# **Reactie Dok architecten & Rappange Toetsrapport Eerste Kamer en Raad van State**

**20 november 2018**

## **3.1 Architectuur en bouwhistorische context bij ingrepen Eerste Kamer**

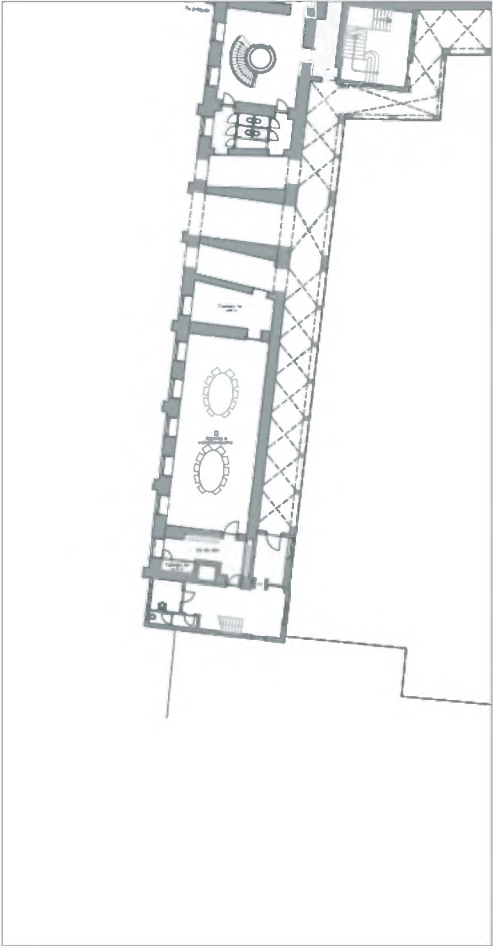
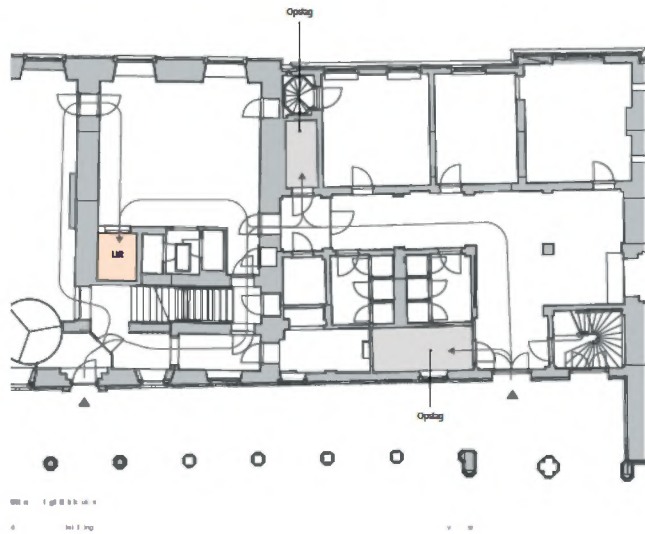
Enkele belangrijke ruimten, zoals de bodekamer, zijn niet benoemd;

Voor de afronding van het VO maken wij een ruimtestaat voor EK en RvS waarin alle afzonderlijke ruimten worden benoemd. **Het afstemmen met de gebruiker is op dit moment niet mogelijk.** Voor het definitief maken van de ruimtestaat is afstemming met de gebruiker noodzakelijk.

**3.1.b3****Opmerking RVB**

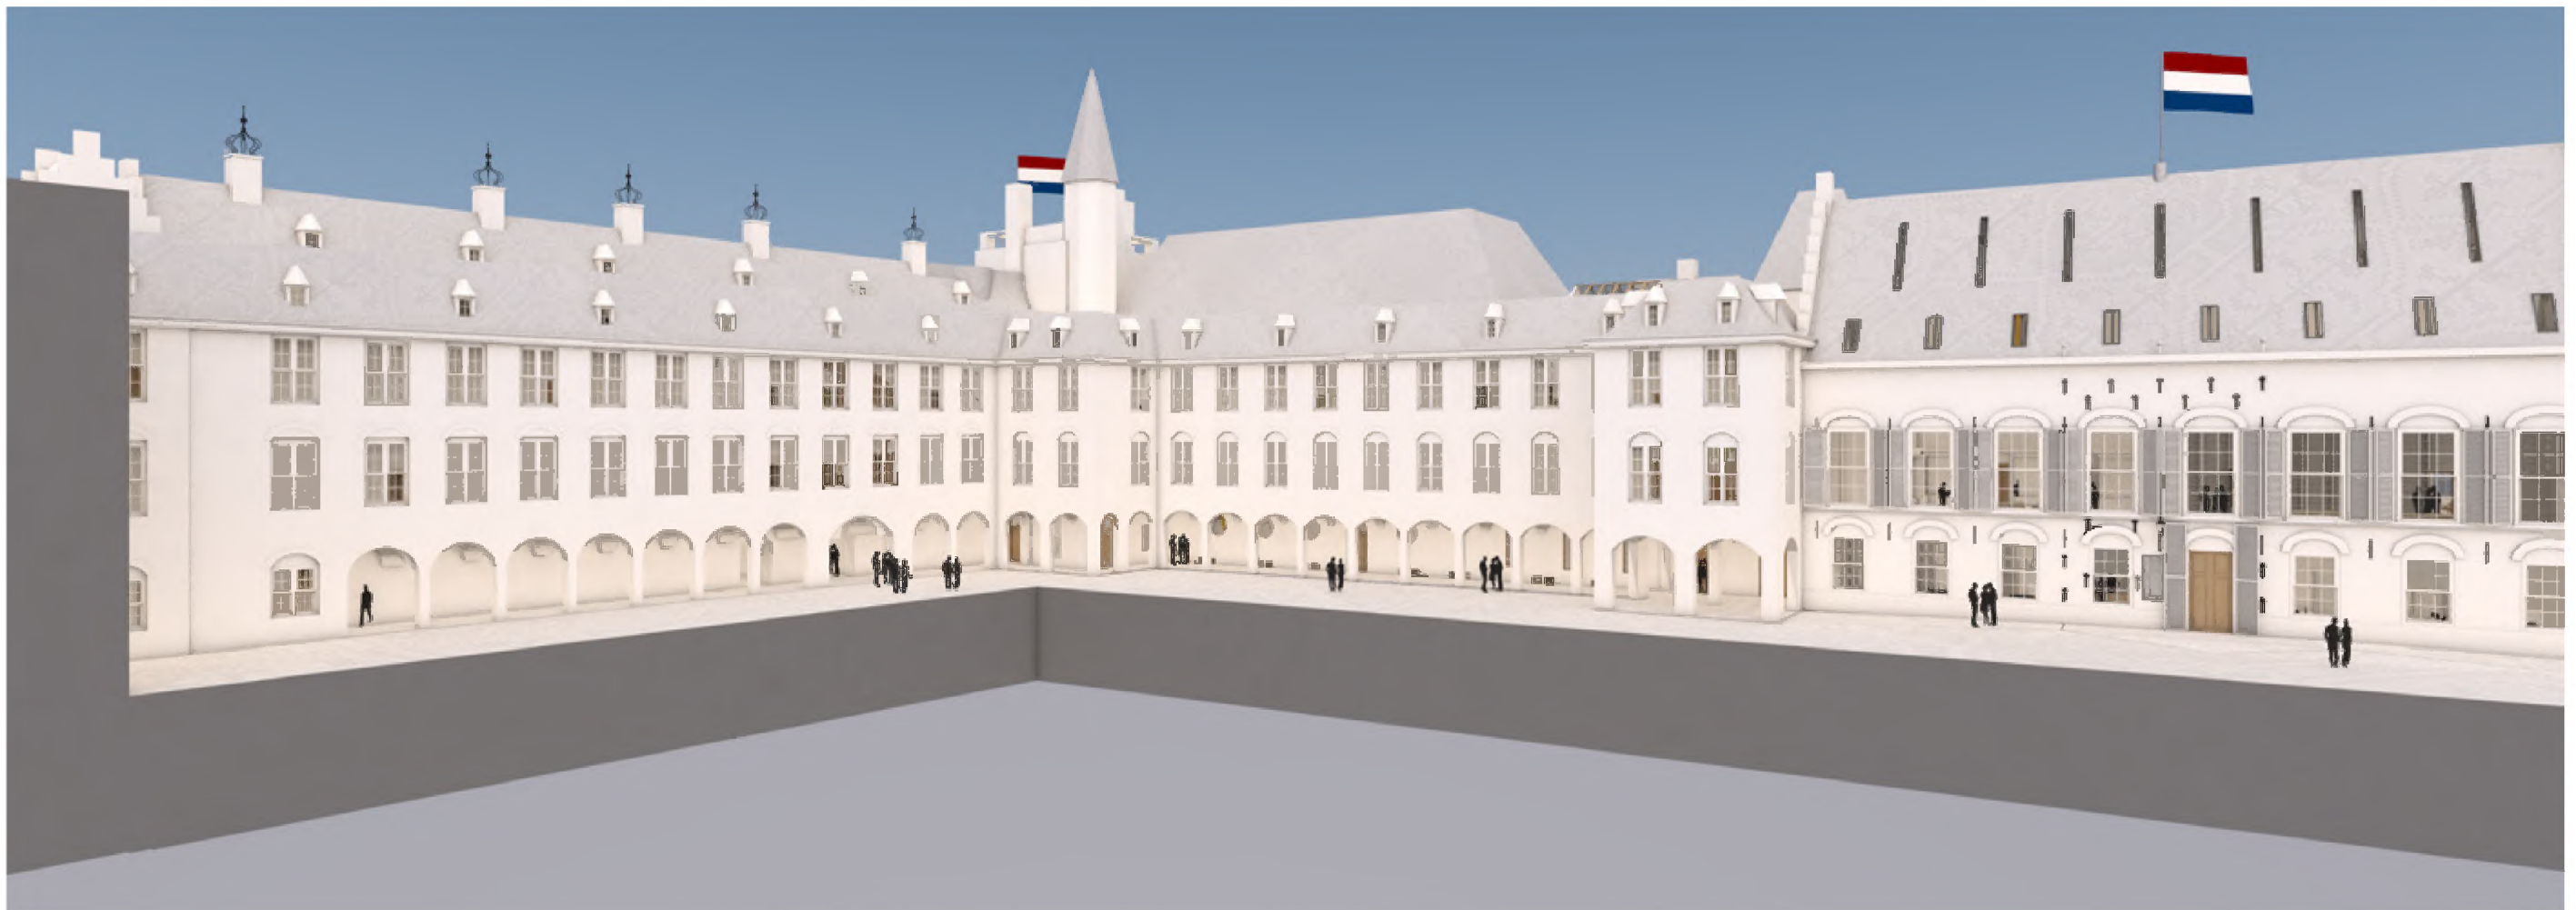
Het ontwerpteam wordt nogmaals gevraagd om te onderzoeken of en waar een collectieve opslag voor vlaggenmasten gerealiseerd kan worden, aangezien de huidige opslagruimte (fietsenkelder Algemene Zaken in de kelder van de Grafelijke Zalen) komt te vervallen;

De positie van deze opslag oppakken als onderdeel van het coördinerend overleg.

## 3.1.c1

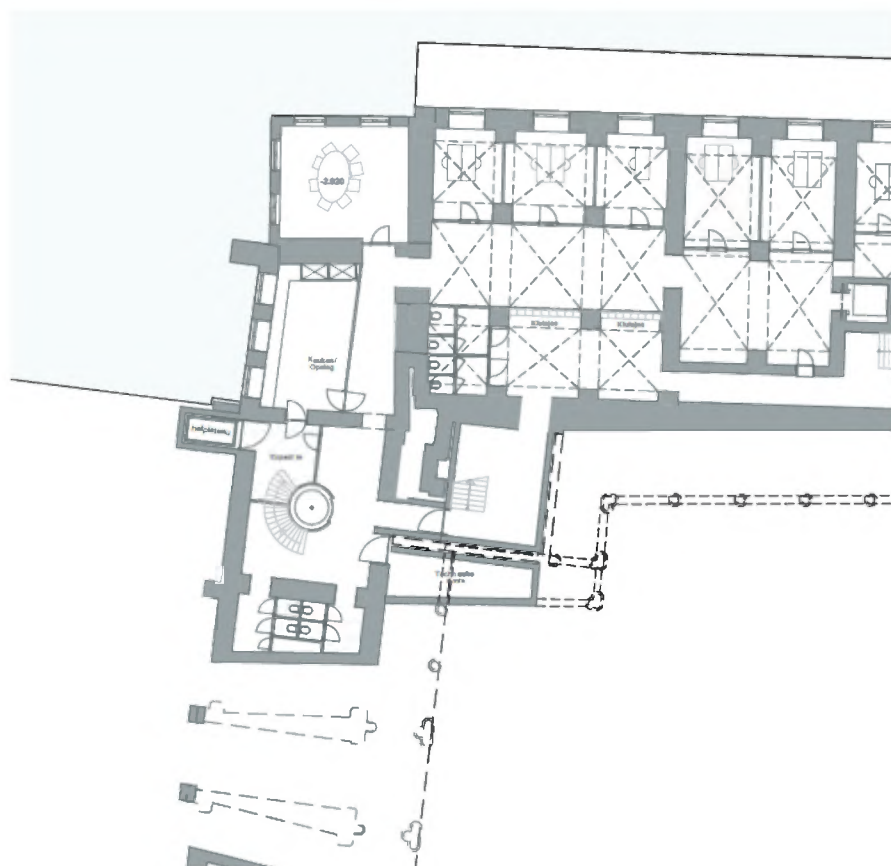
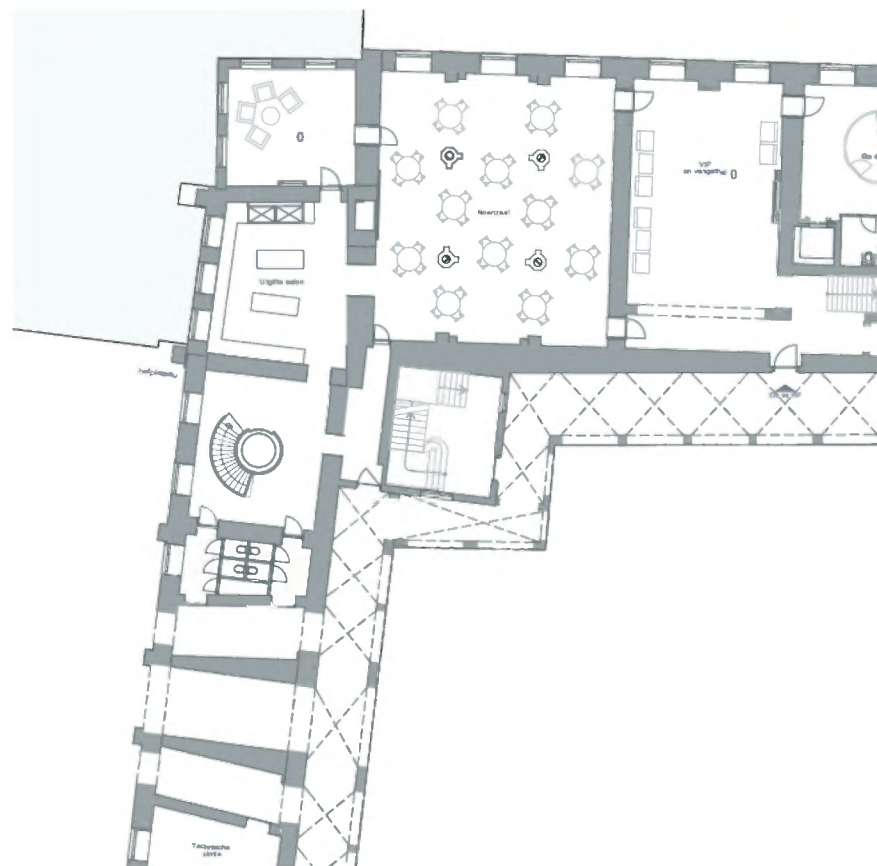
De inpassing van de kantoorruimten in de kelder is sterk verbeterd ten opzichte van het eerdere fasedocument VO-60%. Uit de verificatie van het uitgevraagde functionele programma dient nog te blijken of het voorgestelde ruimtelijke en functionele ontwerp van deze ruimten passend zijn voor het beoogde gebruik;

Voor de afronding van het VO maken wij een ruimtestaat voor EK en RvS waarin alle afzonderlijke ruimten worden benoemd. **Het afstemmen met de gebruiker is op dit moment niet mogelijk.** Voor het definitief maken van de ruimtestaat is afstemming met de gebruiker noodzakelijk.

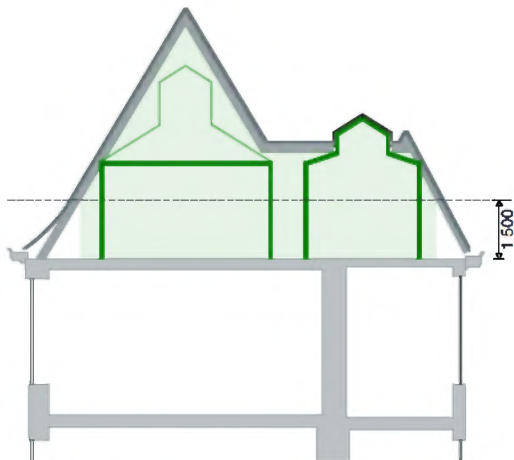
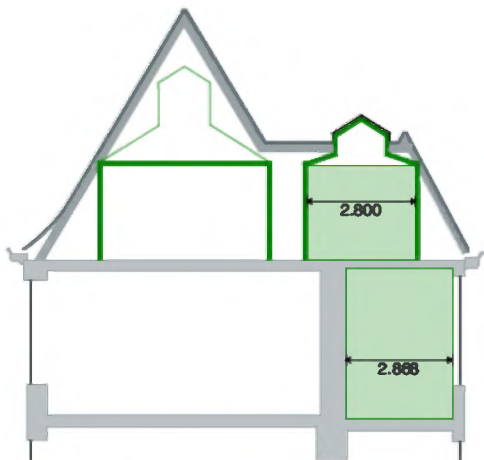
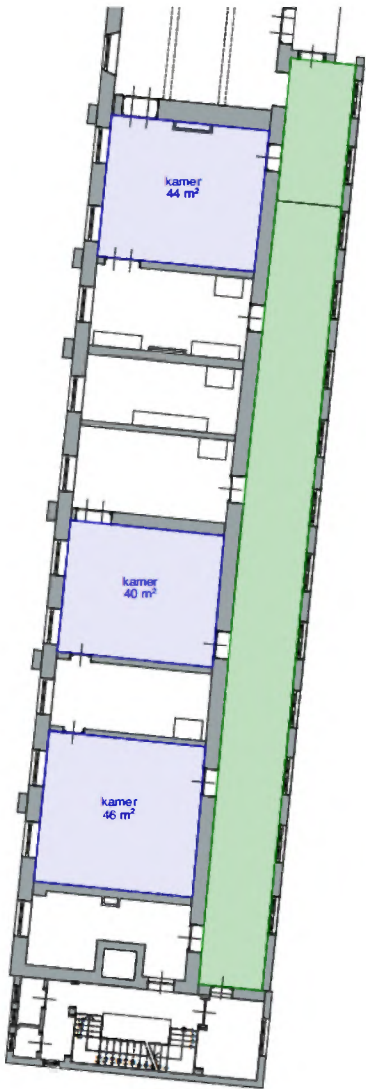
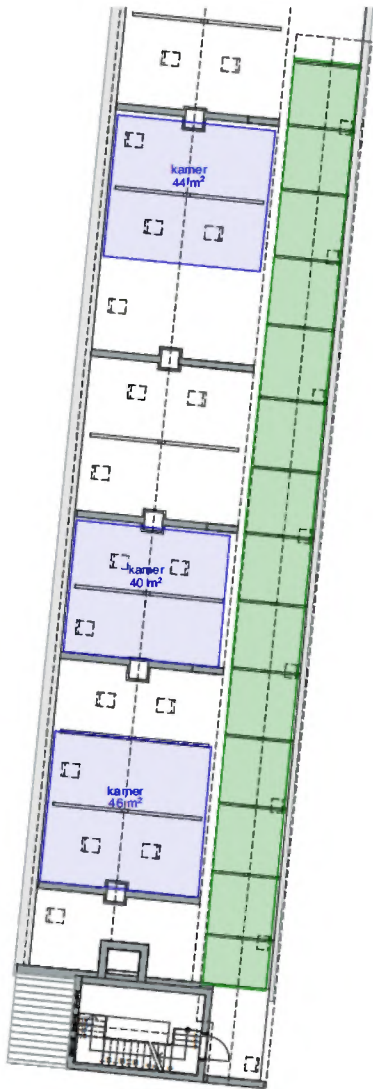
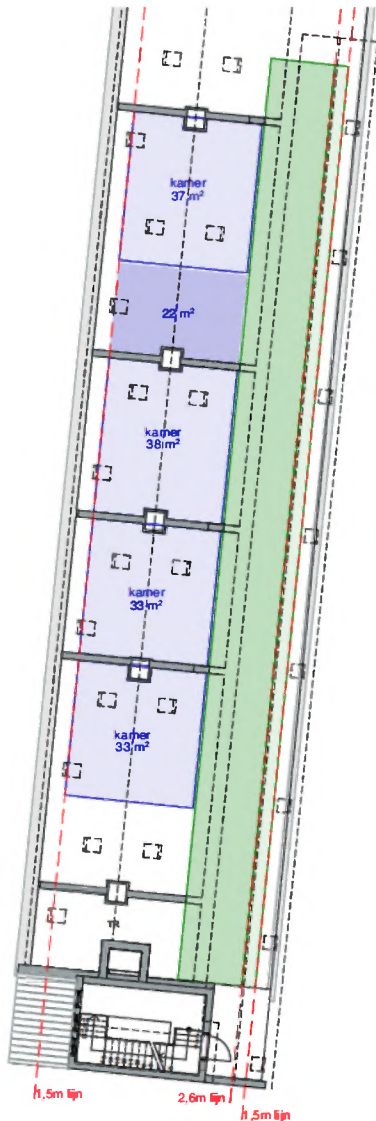
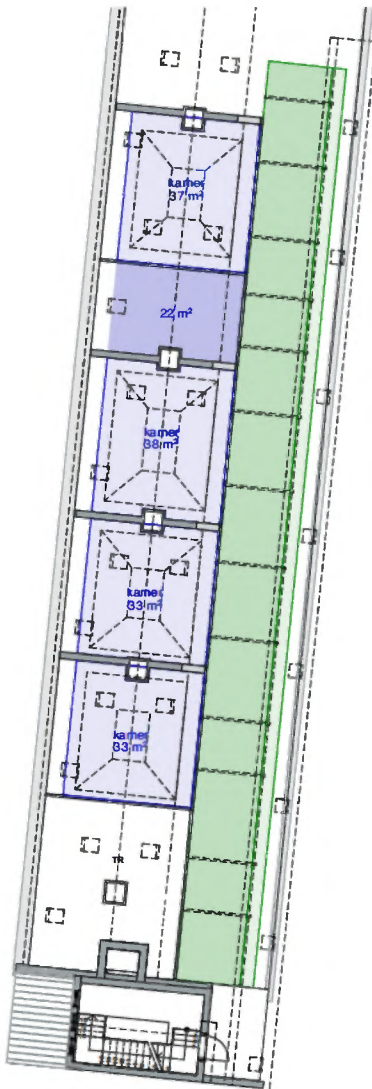
In het ruimtelijk ontwerp voor de verkeers- en kantoorruimten op de derde verdieping wordt sterk ingezet op het creëren van een hoogwaardige ruimtelijke beleving en hoogwaardig gebruik. Dit wordt gewaardeerd. Er worden echter vraagtekens gezet bij een aantal ingrepen die het ontwerpsteam hiertoe voorstelt. Een hoogwaardige ruimtelijke beleving kan ook met zichtbare referenties aan de dakkap gerealiseerd worden, waarbij bijvoorbeeld de spanten in het zicht blijven. Een hoogwaardig gebruikskomfort wordt daarnaast voornamelijk bepaald door aspecten zoals bereikbaarheid, loopafstanden en een goed, passend visueel en thermisch comfort;

Als onderdeel van het VO maken wij een onderzoek naar een ontwerp van de derde verdieping waarbij de bestaande spanten in het zicht blijven. Hierbij wordt ook de vormgeving en zichtbaarheid van de lichtstraat opgepakt. Het ontwerp uit het Keuze VO is een reactie op de wens van de gebruiker om het ‘zoldergevoel’ te vermijden.

Voor de afronding van het VO is een dialoog met het toetsteam over dit zoldergevoel gewenst.

3.1.d2

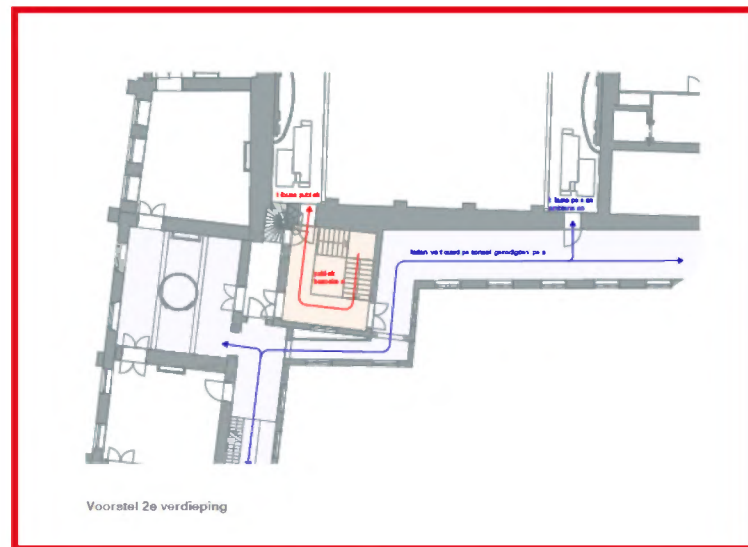
Het ontwerpteam heeft nog onvoldoende overtuigend antwoord gegeven op de bij toetsing van het eerdere fasedocument opgetekende vragen. De zichtbaarheid en de vormgeving van de voorgestelde lichtstraat zijn in het Keuze-VO nog steeds niet voldoende overtuigend onderbouwd. Het in het vorige fasedocument VO-60% voorgestelde alternatief waarbij bestaande spanten worden aangepast is, in tegenstelling tot het verzoek daartoe, ook niet in het Keuze-VO uitgewerkt. Daarnaast wordt de positie van de nieuwe trapverbinding vanaf de tweede verdieping wederom ter discussie gesteld. Het ontwerpteam heeft hiervoor, ondanks heldere aanwijzingen van het toetsteam, geen alternatief voorgesteld.

Reactie RVB op VO60%: “Zijn er geen andere alternatieven denkbaar, bijvoorbeeld een nieuwe onderconstructie van een modern eigentijds juk met daarop en het behoud van het bovenste dakspantdeel?”

### 3.1.e1

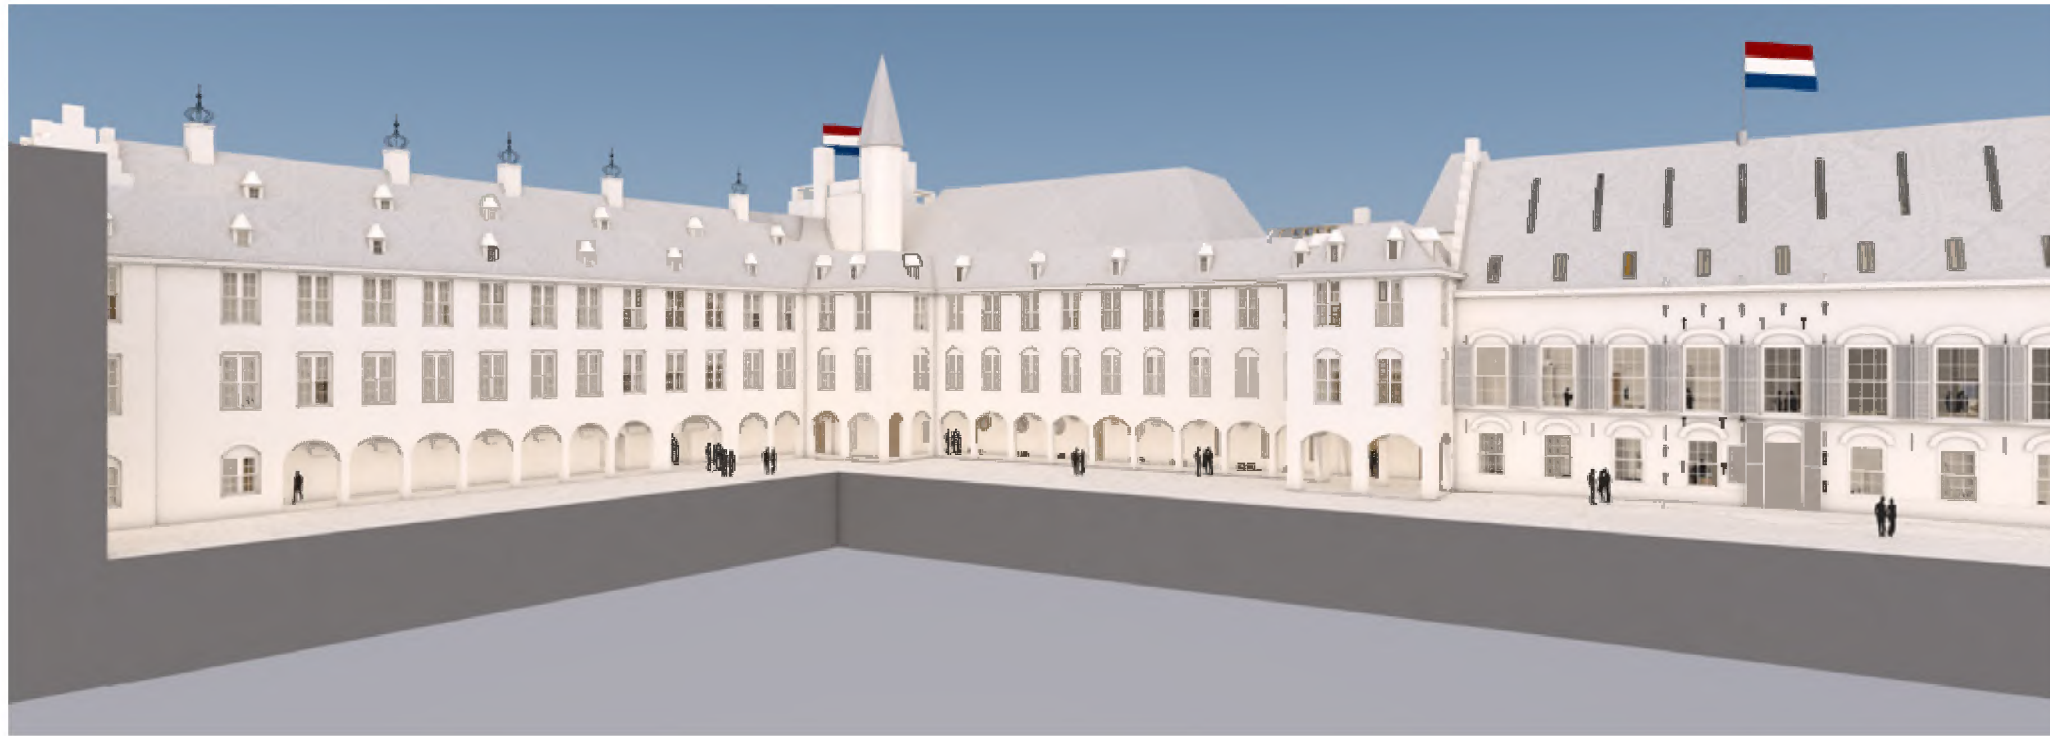
In de omloop wordt een voorzetwand tegen de voormalige zuidgevel voorgesteld. Wat is de functie en het beoogde beeld en hoe wordt omgegaan met het historische karakter van deze gevel?

### 3.1.g2

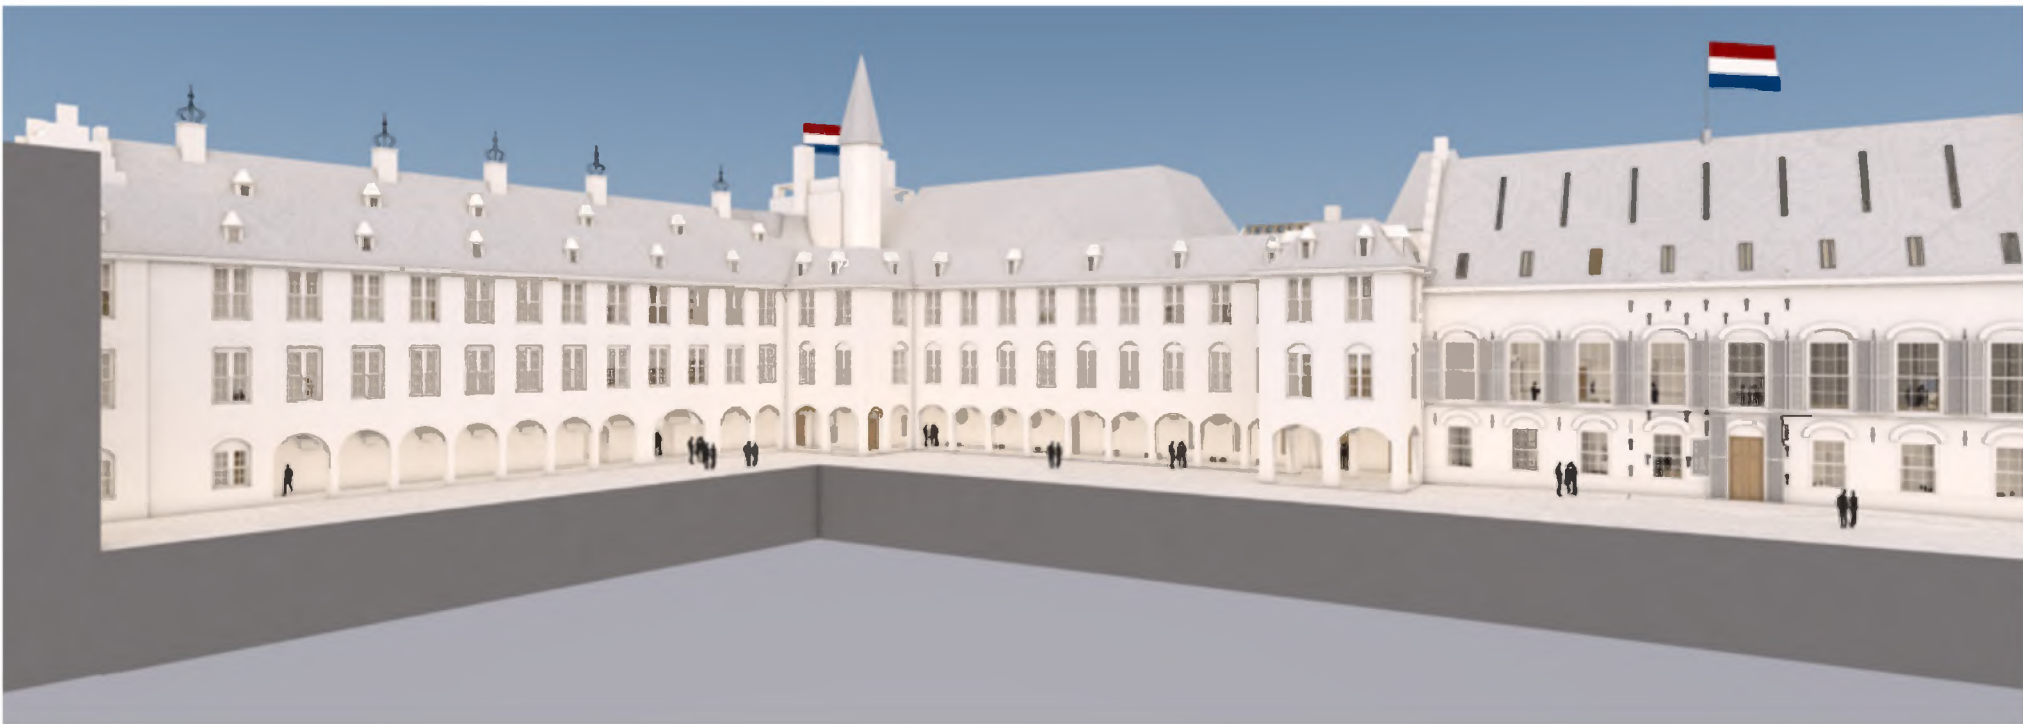
Het beoogde gevelbeeld van de nieuwe omloop om het Pieter de Swart trappenhuis vraagt nadere bestudering en architectonische uitspraken, al is het maar om draagvlak te krijgen binnen de vergunningsverlenende gelederen (uitspraken over: wel of niet doorlopende colonnade, hoe de bogen en kolomstellingen en de gevelindeling met de vensters alsmede positie van de dakkapellen);

Het horizontale verloop van luchtkanalen wordt uitgewerkt in het DO.
